ШИФР В.33.I7/92

УКАЗАНИЯ ПО ЗАМЕНЕ ЖЕЛЕЗОБЕТОННЫХ ПЛИТ ПОКРЫТИЙ ПО ОТМЕНЕННЫМ ГОСТ 22701.1-77 И ГОСТ 22701.6-79 НА ПЛИТЫ РАЗМЕРОМ 3х6 М ПО ТИПОВОЙ СЕРИИ I.465.I-I7

Пояснительная записка

В.33.17/92-3

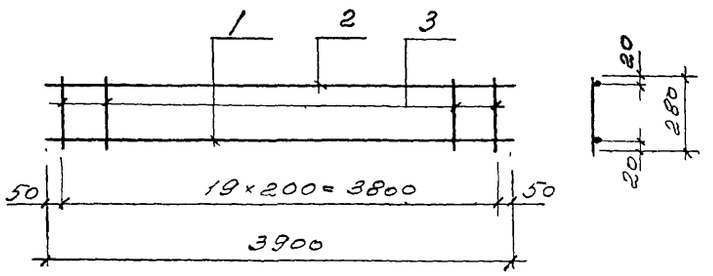
3. Рабочий чертеж каркаса КР55 приведен в докум. -3 (см. стр. 13 настоящего альбома)

Марка	Поз.	Наименование	Кол.	Масса ед., кг	Общая масса, кг
КР55	1	ф 8А III, l=3900	1	1,54	2,9
	2	ф 5Вр I, l=3900	1	0,56	
	3	ф 5Вр I, l=280	20	0,04
